**INFORME DE HITO DE CONTROL  
N° 006-2023-OCI/2040-SCC**

**“OBRA: MEJORAMIENTO DEL SERVICIO POLIDEPORTIVO  
DEL COLISEO MUNICIPAL EN EL CENTRO POBLADO DE  
BAJO PICHANAQUI – DISTRITO DE PICHANAQUI-  
PROVINCIA DE CHANCHAMAYO- REGION JUNIN – II  
ETAPA”**

**HITO DE CONTROL N° 1 – “AVANCE DE EJECUCIÓN A  
SEPTIEMBRE DE 2023”**

**Imagen n.° 3**  
**Plano: Arquitectura techo**

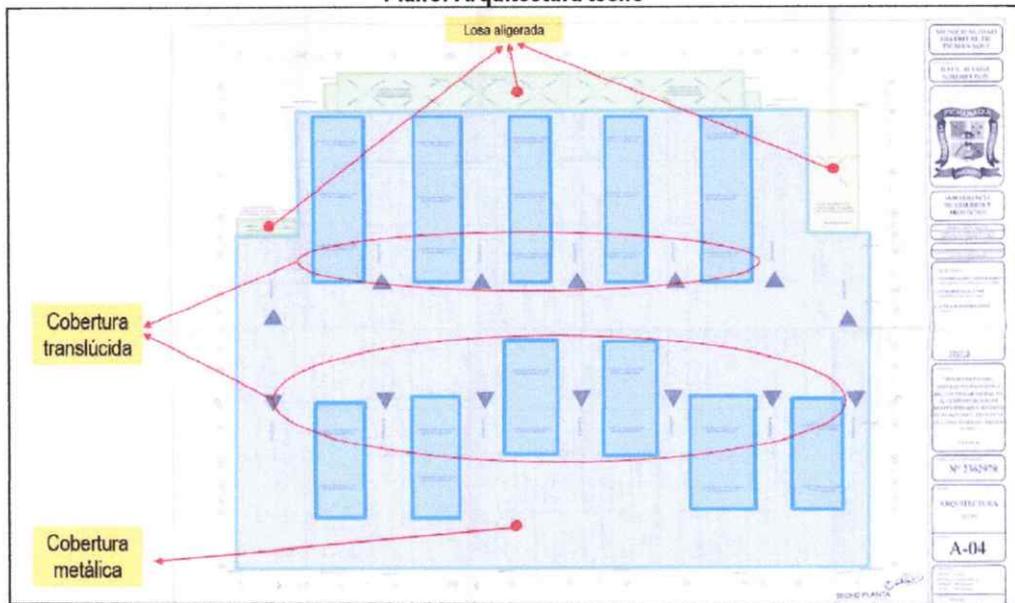
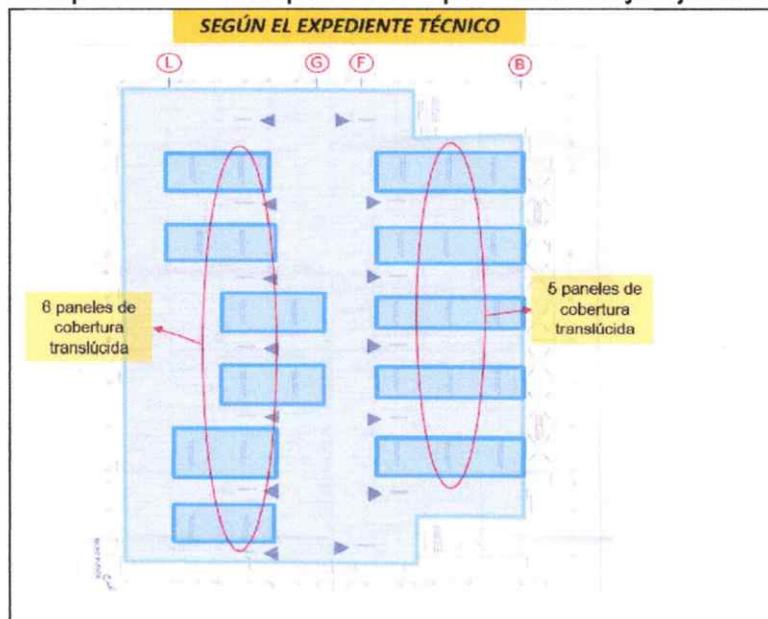
En el Expediente Técnico de la obra con actualización aprobada mediante resolución Gerencial n.° 062-2020-GIDUR/MDP de 24 de agosto de 2020, para la cubierta del coliseo se consideró la construcción de losa aligerada, e instalación de cobertura metálica y translúcida de forma curva; precisándose en la lámina A-04 – plano: Arquitectura techo, 11 espaciamientos donde se debería instalar cobertura translúcida de policarbonato para la iluminación natural, como se muestra a continuación:

Sin embargo, durante la inspección física a la obra, registrada en el Formato de Inspección Física de Obra n.° 001-2023-OCI/MDP-SCC de 10 de octubre del 2023<sup>7</sup>, se advirtió que la instalación de las calaminas traslúcidas en la cobertura, no se efectuó de acuerdo a lo estipulado en el Expediente Técnico<sup>8</sup>; puesto que, entre los ejes "B" y "F", y "G" y "L", se proyectó la instalación de cinco (5) y seis (6) calaminas traslúcidas, respectivamente; pero, en la obra se instalaron cuatro (4) calaminas traslúcidas en cada uno de los espacios indicados.

En la obra se instaló cobertura metálica y translúcida no acorde a lo establecido en el Expediente Técnico; asimismo, se advirtió el desprendimiento de un panel de la cobertura translúcida, situaciones que pone en riesgo la vida útil de la estructura metálica y cobertura de techo, e inversión pagada.

**Abertura procedente del desprendimiento de panel de cobertura translúcida**

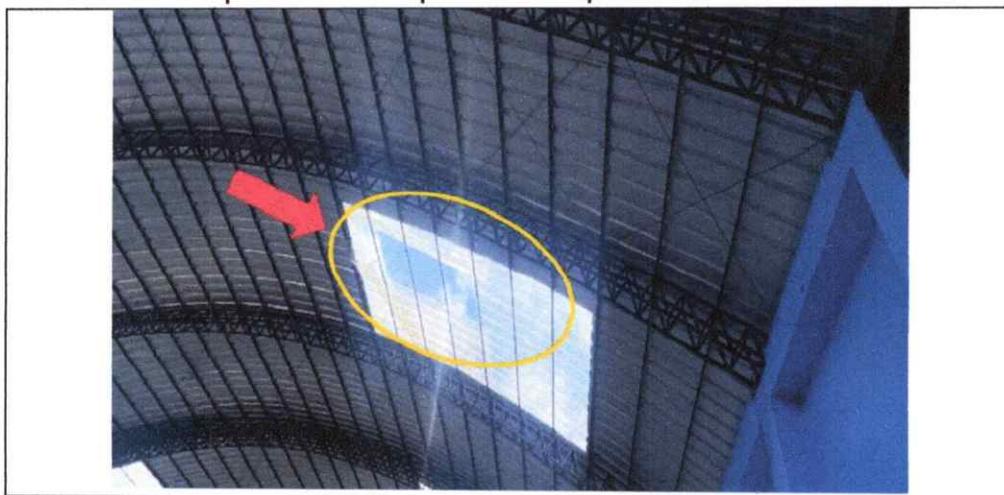
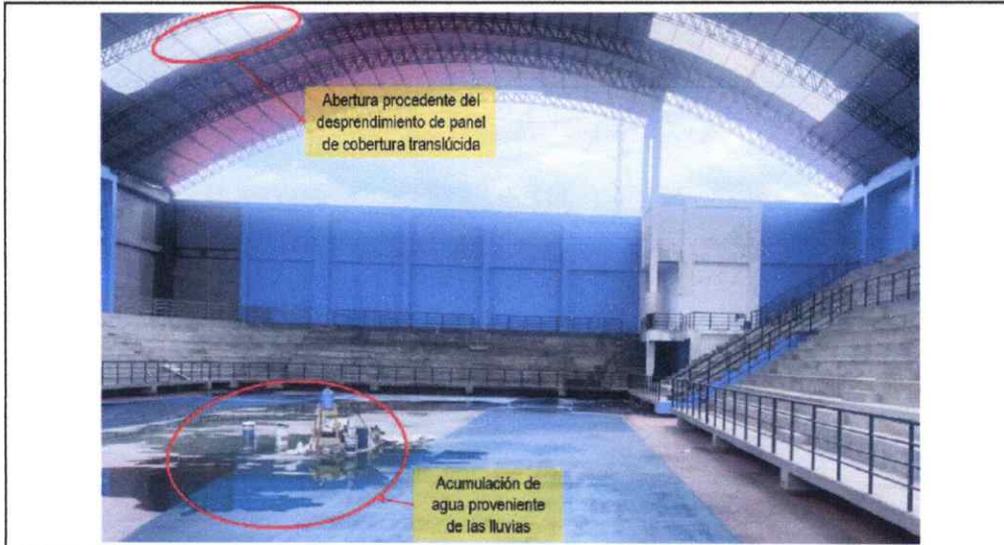
Así mismo, durante la inspección física<sup>9</sup>, se advirtió el desprendimiento de un panel de cobertura translúcida, lo cual evidencia deficiencias en su instalación, y permite el contacto directo de las correas de la estructura metálica con agentes como la lluvia que contribuyen a su oxidación, situación que podría afectar la calidad y vida útil de la estructura. Por otro lado, la abertura en el techado coadyuba a la acumulación de agua, en el interior del coliseo, proveniente de las lluvias, repercutiendo en los acabados del piso del campo multifuncional.

**Comentario:** En la fotografía se observa el desprendimiento de una lámina de calamina translúcida, permitiendo el contacto directo de las correas de la estructura metálica ante agentes como la lluvia y sol; asimismo, contribuye al ingreso y acumulación de agua proveniente de las lluvias.

**Imagen n.º 5**  
**Detalle de losa aligerada en Plano: Arquitectura techo**

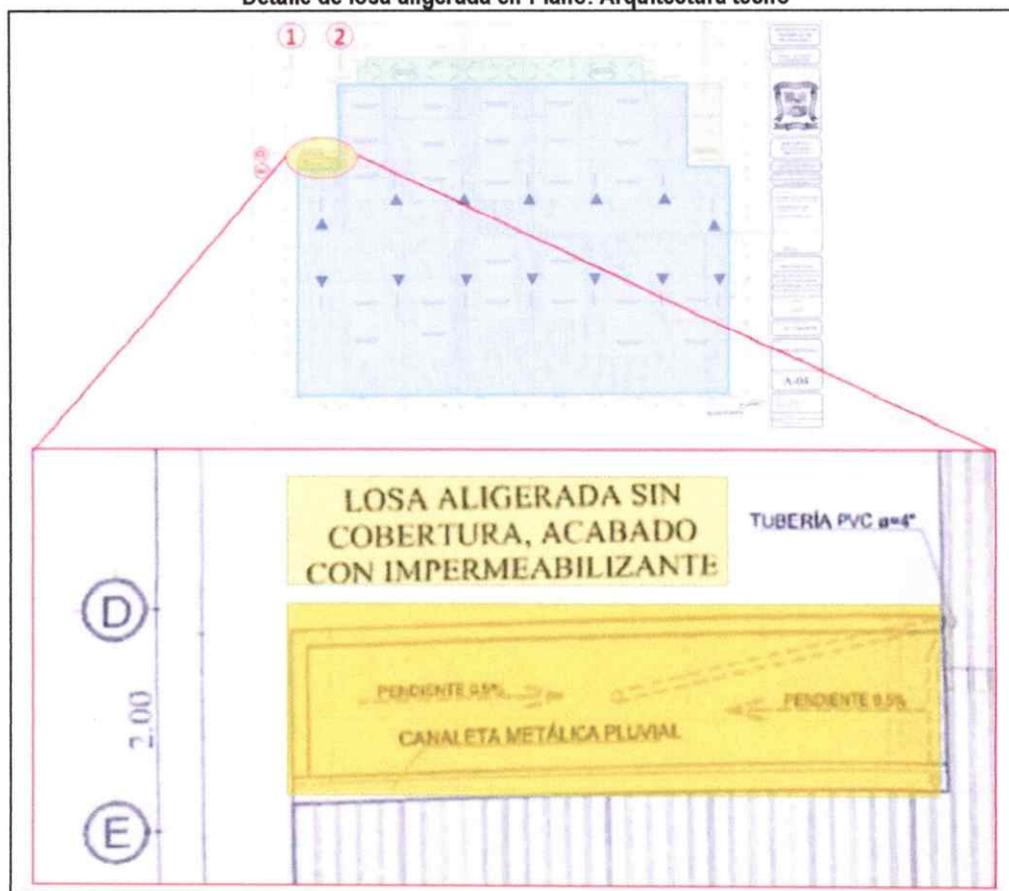
En la lámina A-04 – plano: Arquitectura techo, del Expediente Técnico de la obra<sup>10</sup>, se consideró que para el techado de la zona ubicada entre los ejes “1” y “2”, y “E” y “D”, se debería construir “Losa aligerada, sin cobertura, acabado con impermeabilizante”, como se detalla a continuación:

Sin embargo, durante la inspección física a la obra, registrada en el Formato de Inspección Física de Obra n.º 001-2023-OCI/MDP-SCC de 10 de octubre del 2023<sup>11</sup>, se advirtió que el pasadizo ubicado ente los ejes “D” y “E”, y “1” y “2”, no contaba con techado con losa aligerada, tal como se establece en la lámina A-04 – plano: Arquitectura techo, del Expediente Técnico de la obra; asimismo, se instaló un cielo raso con baldosas de fibrocemento y perfiles metálicos, que, debido al ingreso de las aguas pluviales, sus contornos se encontraban humedecidas y deteriorados, y un panel de baldosa se desprendió.

En adición a lo indicado, el ingreso de aguas pluviales, por la zona indicada, deteriora la pintura y contribuye al ingreso y acumulación de agua en el interior del coliseo.

La situación expuesta, pone en riesgo la vida útil de la estructura y acabados de la Obra.

**Imagen n.º 4**  
**Ubicación de tapajuntas**

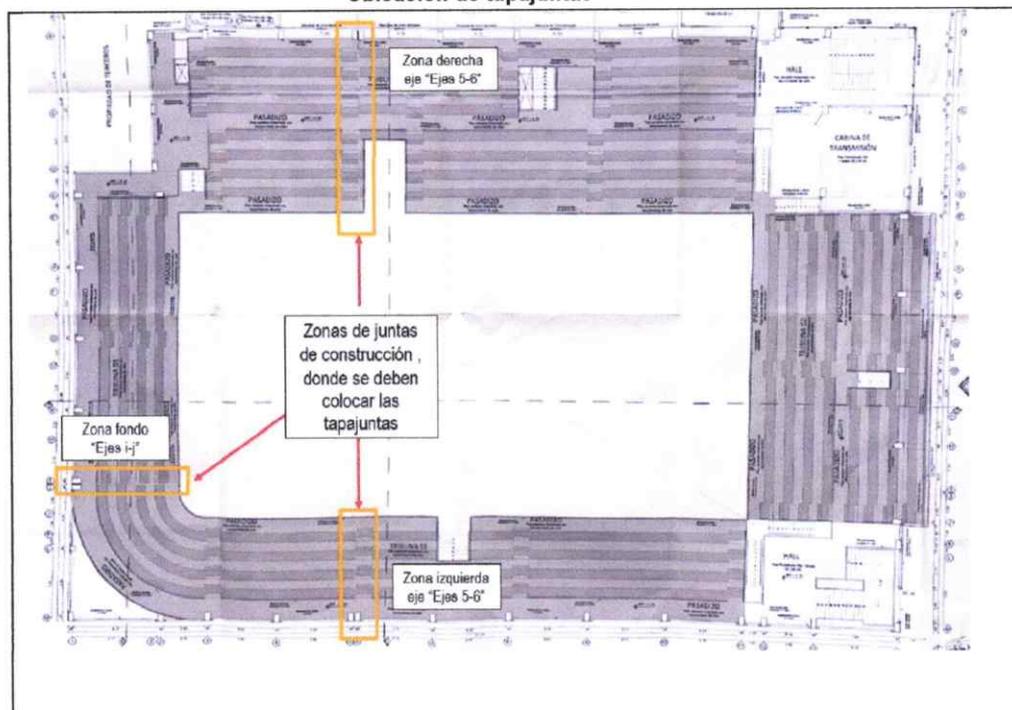
Así mismo, respecto a la partida **02.01.12.03 Tapa junta de fierro galvanizado 6" x 1/4"**, en las especificaciones técnicas, y lámina A-03 – plano: Arquitectura – tercera planta, se estipula lo siguiente:

Sobre el particular, de la revisión de las valorizaciones mensuales de obra n.º 1 y 8, correspondientes a los meses de febrero de 2021 y julio de 2022 de la ejecución contractual, respectivamente; presentadas por el CONSORCIO EBENEZER y verificadas por el CONSORCIO SUPERVISOR KYRIOS, se verificó que las partidas **01.01.01.03 Cartel de obra de 6.00 x4.00 mts., según modelo incl. instalaciones en obra, y 02.01.12.03 Tapa junta de fierro galvanizado 6" x 1/4"**, consignan un avance acumulado de 100%.

Sin embargo, durante la inspección física realizada a la obra el día 10 de octubre de 2023 y registrada en el Formato de Inspección Física de Obra n.º 001-2023-OCI/MDP-SCC<sup>12</sup>, se advirtió la ausencia del cartel de obra y la no instalación de tapa juntas de fierro galvanizado 6" x 1/4", como se evidencia a continuación:

Comentario: Se verificó el espaciamiento entre columnas, advirtiéndose que no cuentan con la tapajunta de hierro galvanizado

Sobre la base de lo señalado, se advierte que la **partida 01.01.01.03 Cartel de obra de 6.00 x 4.00 mts. según modelo incl. instalaciones en obra**, consideró un avance al 100% en la valorización mensual de obra n.° 1, y por el cual se pagó S/423,73<sup>13</sup>; asimismo, respecto a la **partida 02.01.12.03 Tapa junta de hierro galvanizado 6" x 1/4"** en la valorización mensual n.° 8, se consignó un avance al 100% y por la cual se pagó S/1041,83<sup>14</sup>; en consecuencia, la Entidad pagó el **monto total de S/2 054,34** por las citadas partidas, a pesar que se verificó la ausencia del cartel de obra y la no instalación del tapa junta de hierro galvanizado de 6" x 1/4".

**Imagen n.º 6**  
**Ubicación de rampa según Expediente Técnico**

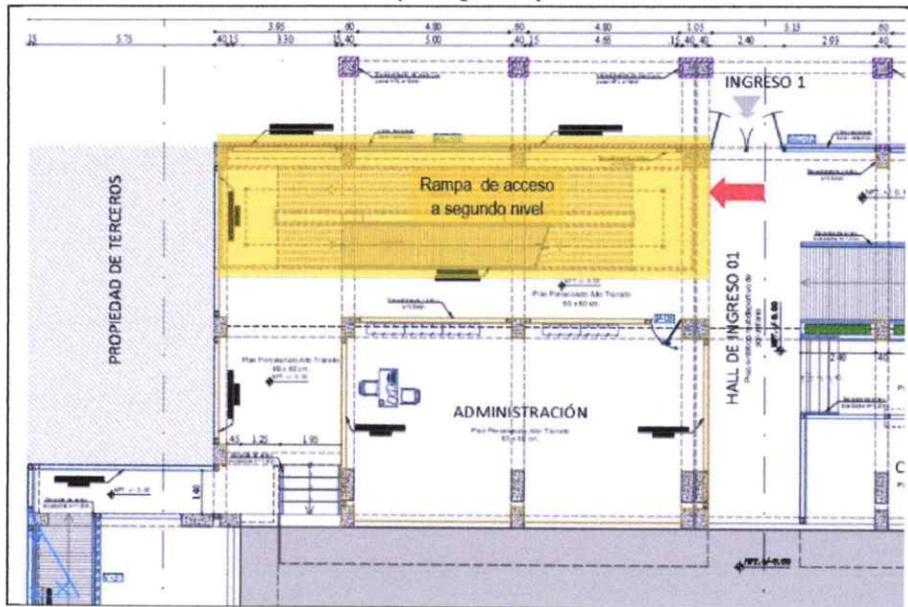
4. EJECUCIÓN DE PARTIDAS EN RAMPA CON PENDIENTE MAYOR A 8%, VULNERA LA NORMA TÉCNICA A. 120 DEL REGLAMENTO NACIONAL DE EDIFICACIONES, Y PONE EN RIESGO LAS CONDICIONES DE ACCESIBILIDAD Y FUNCIONALIDAD.	19

**Panel fotográfico n.º 5**  
**Andamios en vereda peatonal sin señalización**

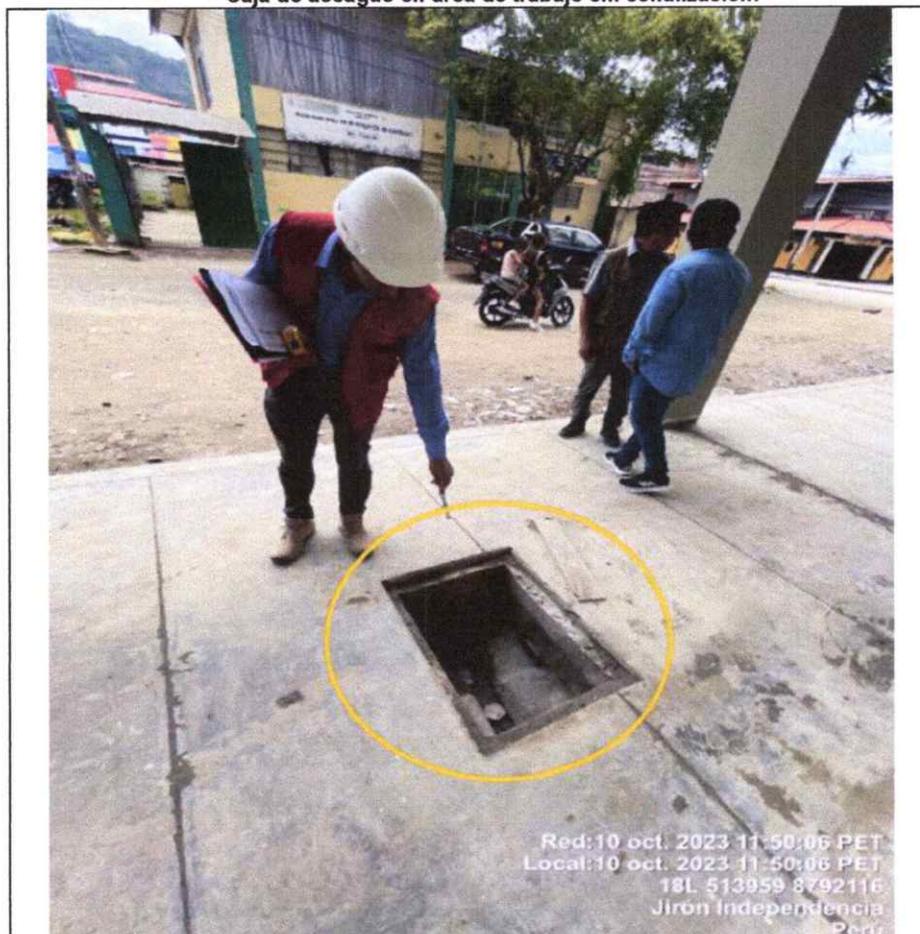
**Comentario:** En la vereda peatonal, adyacente a la obra, se observó un andamio de cinco niveles, cuyas bases se apoyan directamente sobre la superficie de la vereda, aunque uno de los extremos se apoya en terreno inestable; asimismo, el andamio no se encuentra cercado ni cuenta con señalización que delimite el área de trabajo de la obra, obstaculizando el tránsito peatonal, y pone en riesgo la integridad física de los transeúntes.
